耐震設計審査指針の改訂に伴う高速増殖原型炉
もんじゅの耐震安全性に係る評価について

別添 耐震設計審査指針の改訂に伴う独立行政法人日本原子力研究開発機構高速増殖原型炉もんじゅ耐震安全性に係る評価について【概要】

耐震設計審査指針の改訂に伴う独立行政法人日本原子力研究開発機構 高速増殖原型炉もんじゅ耐震安全性に係る評価について【概要】

平成22年3月15日
原子力安全・保安院

図-1 若狭湾周辺の主な断層の分布

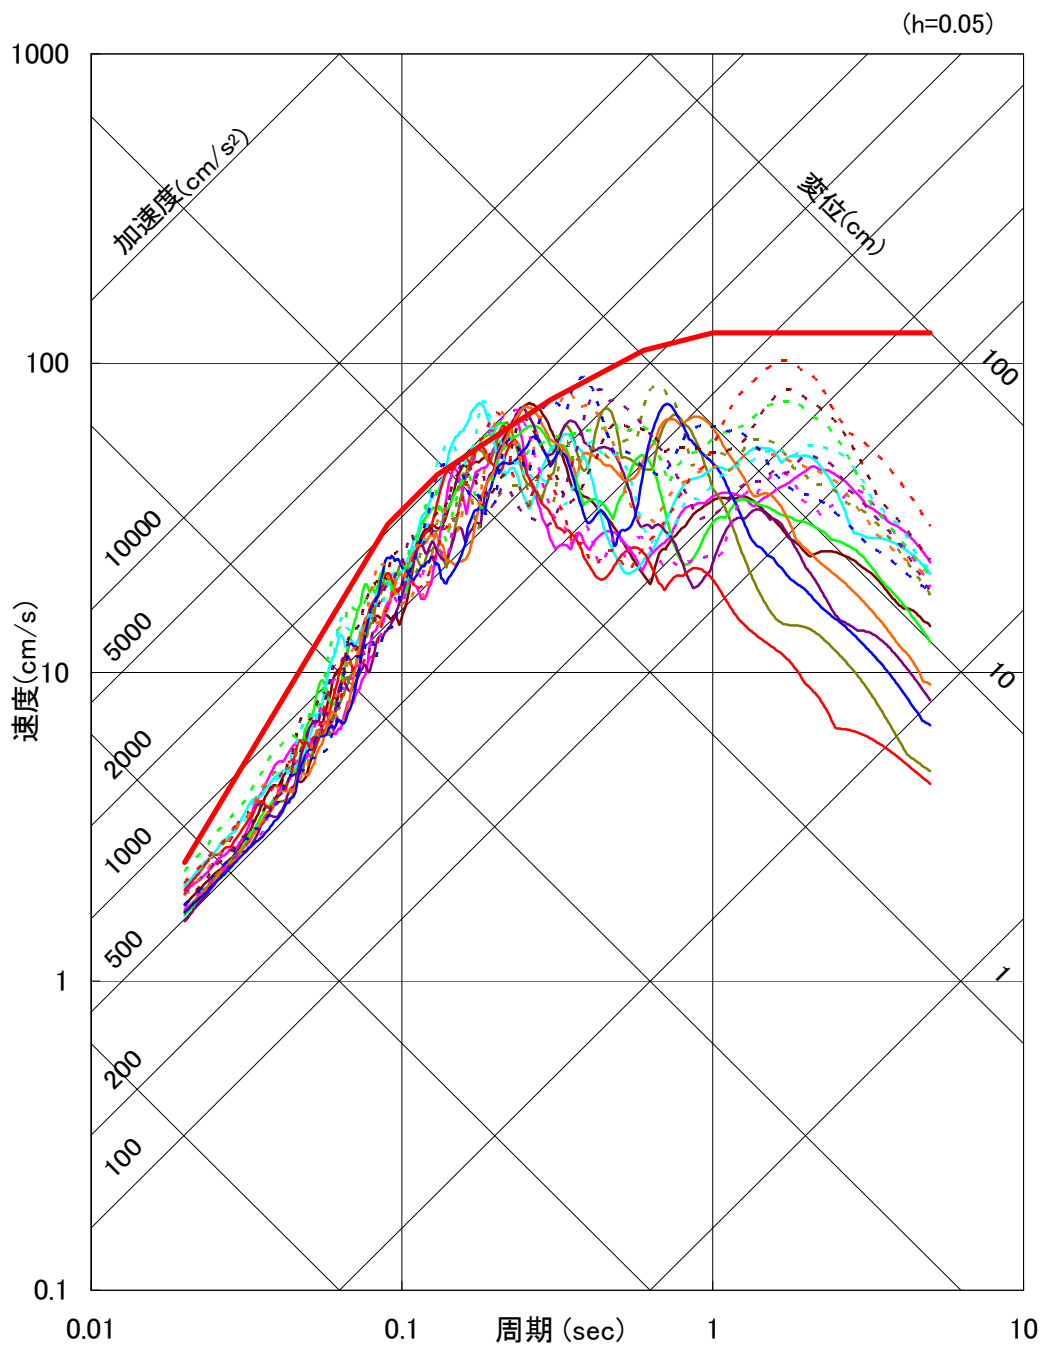
敷地からの距離に応じて、既存文献の調査、変動地形学的調査、地表地質調査、地球物理学的調査等を実施し、その内容は新耐震指針等で要求されている事項を満足していることから、基本的に必要な調査は実施されていると判断した。原子力機構による敷地周辺海域の断層等に関する評価結果は、当院が同海域において実施した海上音波探査結果と整合的であり、妥当なものと判断した。敷地周辺の陸域及び海域の活断層についての活動性及びその性状等の評価は、妥当なものと判断した（図 - 1 参照）。

図-2 基準地震動S_sの応答スペクトル (水平方向)

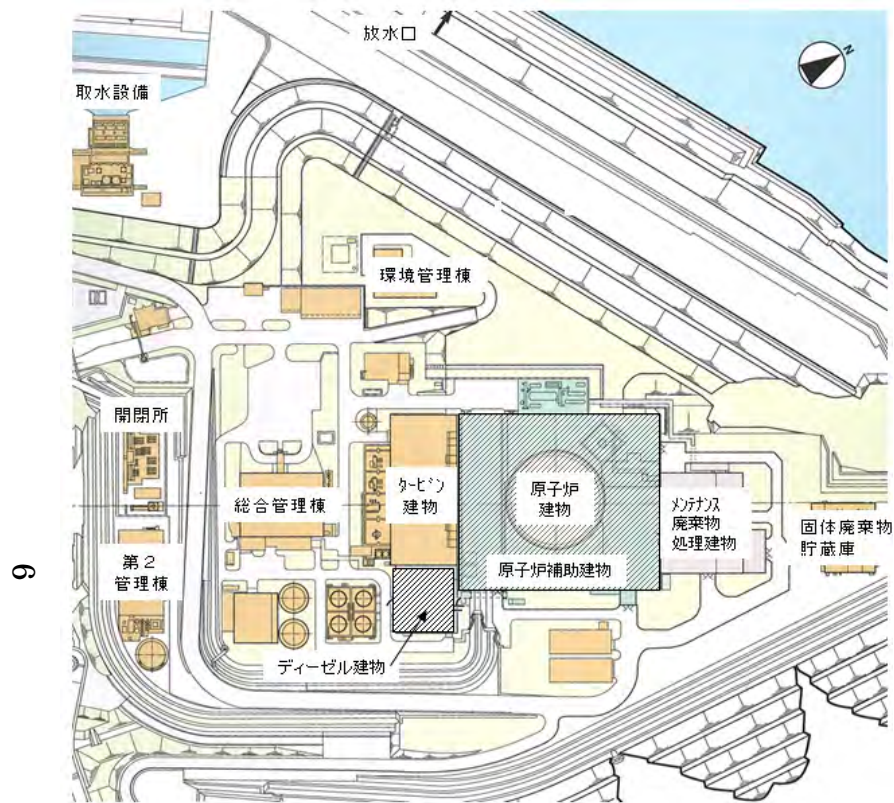
「震源を特定して策定する地震動」の基準地震動 S_s として、応答スペクトル手法による検討用地震の地震動評価結果を包絡するように設定した設計用応答スペクトルである基準地震動 S_s-D を設定していること、及び断層モデルを用いた手法による基準地震動 $S_s-1 \sim S_s-9$ の 9 ケースを設定していることは妥当なものと判断した。また、「震源を特定せず策定する地震動」は、基準地震動 S_s-D の設計用応答スペクトルに包絡されていることから、基準地震動 S_s-D で代表させていることは妥当なものと判断した(図 - 2 参照)。

図 - 3 評価対象の建物・構築物

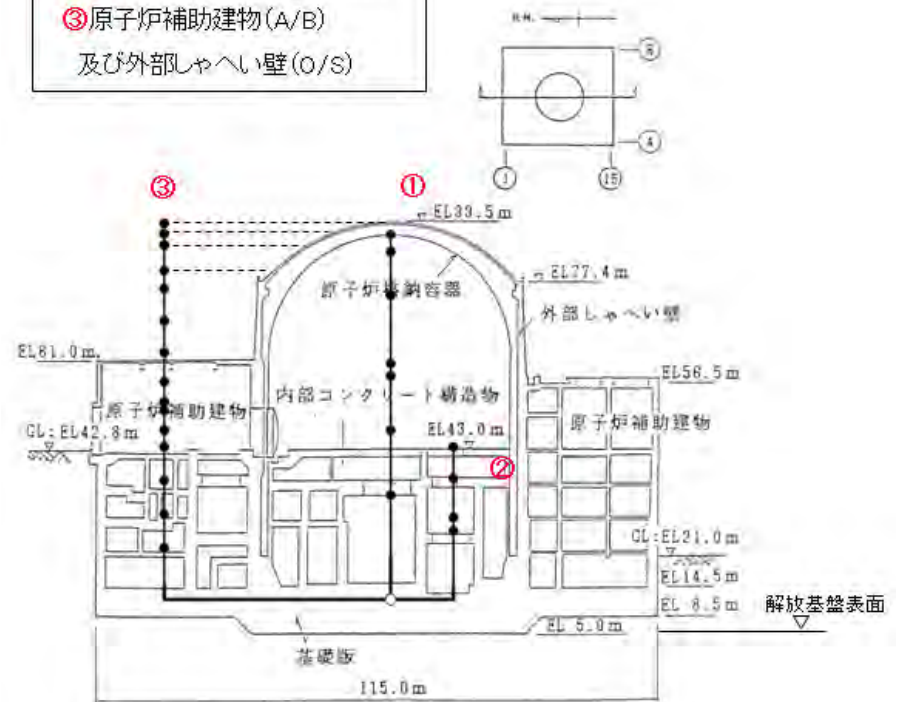
基準地震動 S_s による地震応答解析の結果、原子炉建物・原子炉補助建物及びディーゼル建物の耐震壁の最大応答せん断ひずみの値は、評価基準値以下であることから、安全上重要な建物・構築物の耐震安全性は確保されるものと判断した(図 - 3 参照)。

図 - 4 評価対象機器と評価内容

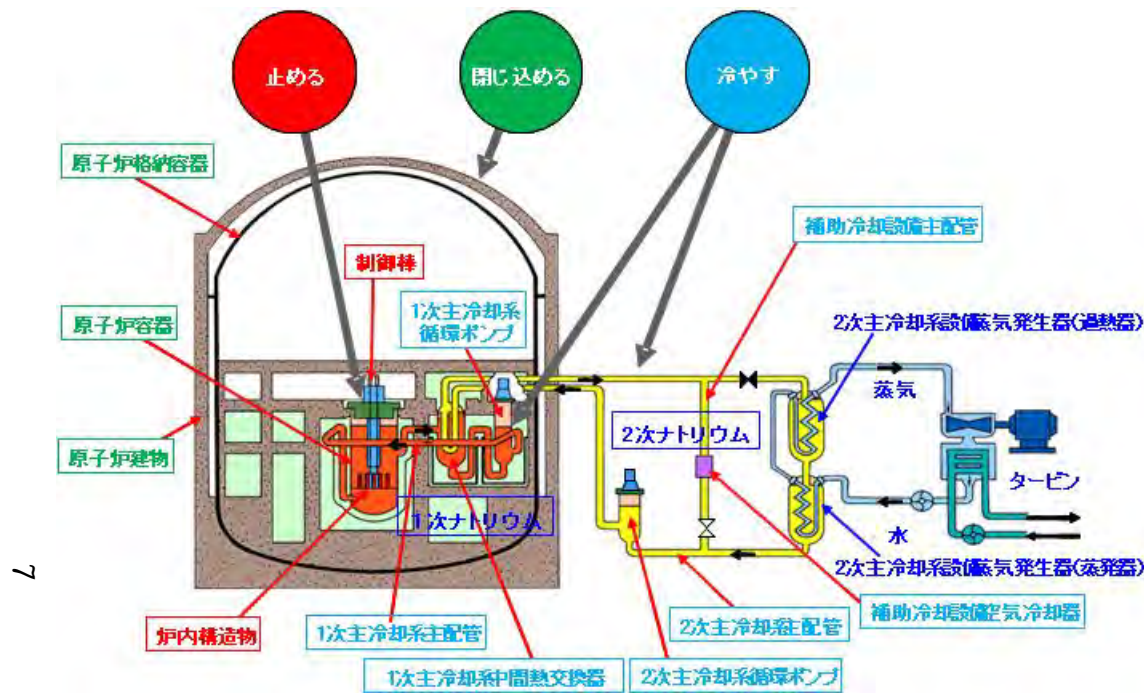
機器・配管系の構造強度評価については、基準地震動 S_s による地震力と地震以外の荷重を組み合わせで算定した評価部位の発生応力が評価基準値以下であること、制御棒の挿入性に関する評価については、基準地震動 S_s による制御棒の挿入に係る評価基準値に対して裕度を有していること、また、動的機能維持に関する評価について、基準地震動 S_s による評価対象設備の応答加速度、荷重がいずれも評価基準値(機能確認済加速度等)以下であることから、安全上重要な機器・配管系の耐震安全性は確保されるものと判断した(図 - 4 参照)。
